Sammenfattende Redegørelse

Centralisering af spildevandsrensning på Djursland

Hvidbog af 2. offentlighedsfase for Miljøkonsekvensrapport for Centralisering af spildevandsrensning på Djursland

Emne: Høringssvar til MKV vedr. Centralisering af spildevandsrensningen på Djursland

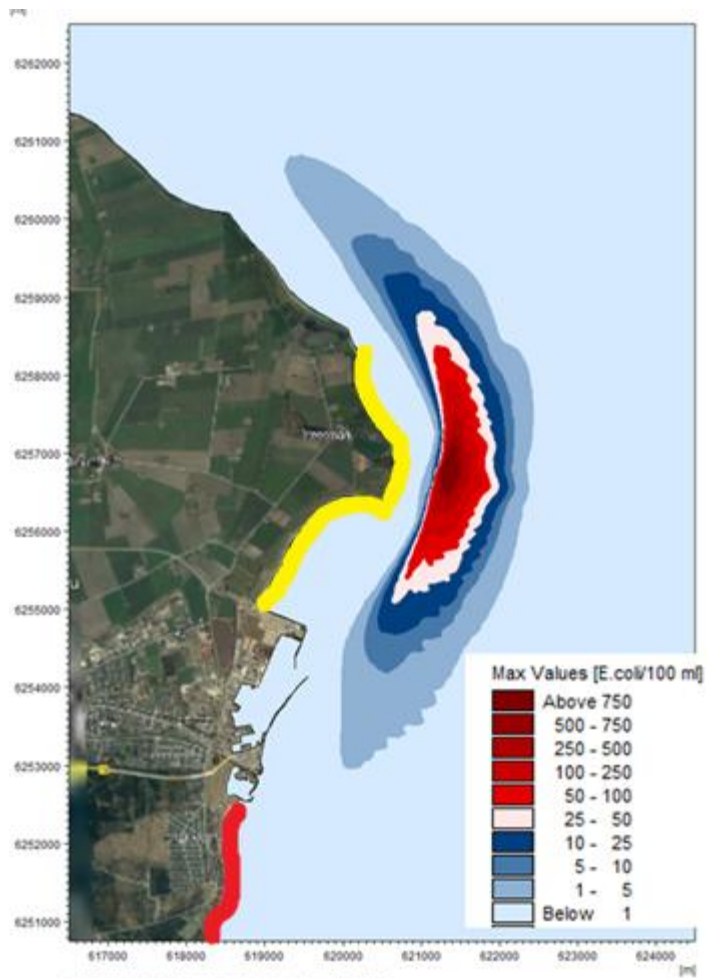
Der er i MKV'en (kap. 10.2.3 om Badestrande) udarbejdet en analyse af den fremtidige badevandskvalitet på baggrund af en hydraulisk model. Der er modelleret 4 forskellige scenarier. Ingen af de undersøgte scenarier medfører forøget indhold af bakterier ved badestrande, hverken nord for Grenå eller Syd for.

I miljøkonsekvensrapporten står der i kap. 10.5.1. at *"Modelberegningerne viser, at der ikke forventes en målbar påvirkning af badevandskvaliteten ved de tre nærmeste strande som følge af centraliseringen. Spredningsberegningerne viser, at der ikke vil ske en mertilførsel af enterokokker og E. coli på nogen af de tre strande nær udløbet, og badevandskvaliteten for alle tre strande kan derfor opretholdes."*

Generelt viser spredningsberegningerne, at der under normale forhold ikke kan forventes en målbar påvirkning af badevandskvaliteten ved de nærmeste strande (baseret på registrering af E. coli og enterokokker), som følge af udledningen af spildevand fra Fornæs Renseanlæg. Påvirkningen (her defineret som ned til 1 cfu/100 ml) strækker sig ca. 4 km fra udledningspunktet, mens den nærmeste strand (Grenå Strand) er beliggende i en afstand på ca. 5 km fra udledningspunktet. Desuden er spredningen stærkt påvirket af den dominerende kystparallelle strøm, mens spredningen både sø- og kystværts er begrænset.

Spredningsberegningerne viser ingen væsentlig påvirkning af badevandskvaliteten på de nævnte strækninger; i de kystnære modelceller ligger koncentrationerne af E. coli og enterokokker på ≤ 1 i de simulerede tilfælde. Dette fremgår af arealplottet (vedlagt), hvor de kystnære niveauer er 1 eller lavere for begge indikatorer. Konklusionen skal som altid læses sammen med de usikkerheder, der er beskrevet i modelleringsrapporten.
